Lichterfelde Süd: Bedenken gegen die Bahnverschiebung

aus SIGNAL 07/1991 (September 1991), Seite 13-14 (Artikel-Nr: 10001425)
IGEB

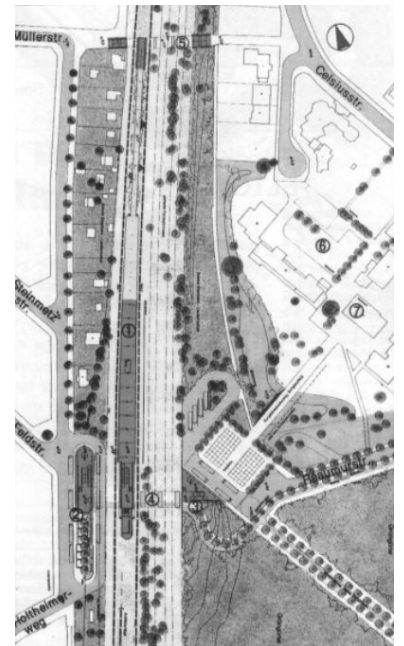
Die IGEB begrüßt die Zurückstellung großer Baumaßnahmen zugunsten der Wiederinbetriebnahme ausdrücklich. Erhebliche Bedenken gibt es allerdings gegen den geplanten Fußgängertunnel an der Müllerstraße ("enge Dreieckröhre", besser wäre eine Brücke) und vor allem gegen den Neubau des S-Bahnhofs Lichterfelde Süd. Dieser soll nördlich des vorhandenen entstehen. Einzelheiten der Planung sind aus Karte und Text der Senatsbauverwaltung zu ersehen hen.

Natürlich würde die Nutzung der Überreste des vorhandenen Bahnhofes angesichts der geplanten und sinnvollen Veränderungen im Bereich Holtheimer Weg - Réaumurstraße keine nennenswerte Kosten- oder Zeitersparnis bringen. Aber drei andere Gründe sprechen dafür, die unter den West-Berliner Bedingungen entwickelte Bahnhofplanung jetzt noch einmal in Frage zu stellen: - Mit der Verlegung des Bahnhofes nach Norden wird der Abstand zum langfristig geplanten S-Bahnhof Giesensdorf an der Osdorfer Straße auf ca. 800 m reduziert, was im Vorortbereich nicht mehr S-Bahn-gemäß ist, so daß der Zusatzhalt damit wohl endgültig "gestorben" wäre.

Große Fahrgastpotentiale, die südwestlich des S-Bahnhofes Lichterfelde Süd vorhanden sind und im Südosten mit dem geplanten Bau von 2000 bis 3000 Wohnungen kommen werden, können mit der vorhandenen Bahnhofslage (neue Ausgänge an beiden Bahnsteigenden vorausgesetzt) besser erschlossen werden, als mit der geplanten.

Lichterfelde Süd ist der äußerste Bahnhof, auf dem eine Übergangsmöglichkeit zwischen Fern- und S-Bahn-Verkehr geschaffen werden kann. Deshalb sollte hier auch ein Regionalbahnsteig zumindest berücksichtigt werden. Weil östlich des S-Bahnhofes Lichterfelde Süd eine Trasse für insgesamt vier Fern- und

Regionalbahngleise freigehalten werden muß, könnte dieser nur südlich der Réaumurstraße gebaut werden. In diesem Fall sollte der S-Bahnsteig parallel zum Regionalbahnsteig liegen. Eine solche "kompakte" Bahnhofsanlage wäre für die Fahrgäste attraktiver organisierbar und könnte besser gegenüber der umgebenden Wohnbebauung abgeschirmt werden (Stichwort Lärm).
